*Enquête publique dans le cadre d'une procédure d'autorisation environnementale - Démolition puis construction d'un nouveau pont de la Trinité (RD6202) sur la commune de Puget Théniers.*

**Portant ouverture de l'enquête publique relative à la demande d'autorisation  
environnementale unique pour la construction du nouveau pont de la Trinité et à  
la démolition de l'ancien pont du même nom  
portée par le Département des Alpes-Maritimes**

Réponses du CD06 aux avis des services de l'Etat et observations du public (contributions n°1 à 8)

Le projet, porté par le département des Alpes-Maritimes, consiste en la construction, sur un tracé modifié, d'un nouveau pont franchissant le Var à l'amont de Puget-Théniers, sur la RD6202, avec modification du tracé, suivie de la déconstruction du pont existant de la Trinité, rendue nécessaire par « *une dégradation structurelle préoccupante, mettant en péril la sécurité des usagers et la pérennité de l'ouvrage* »

Figure 1: Localisation et plan des abords du pont de la Trinité - source : étude d'impact

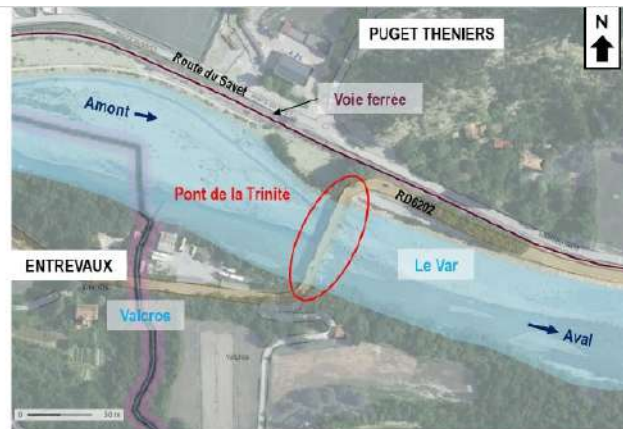
Sur le plan du paysage proche, la construction du nouveau pont et son raccordement à la route départementale impactera un alignement d'arbres en rive gauche du Var le long de la RD6202 en approche du village de Puget-Théniers, la coupe des six platanes étant nécessaire pour libérer l'espace requis pour l'implantation du nouveau tracé de la route départementale.

- plantation d'arbustes en rive droite entre la route d'accès à la parcelle privée et le mur de soutènement et installation d'une jardinière plantée en pied de mur sur le linéaire en amont du portail ;
- *« aménagement paysager de l'emprise de l'ancienne route départementale »* : installation d'un bassin de rétention et plantation de 6 nouveaux platanes.
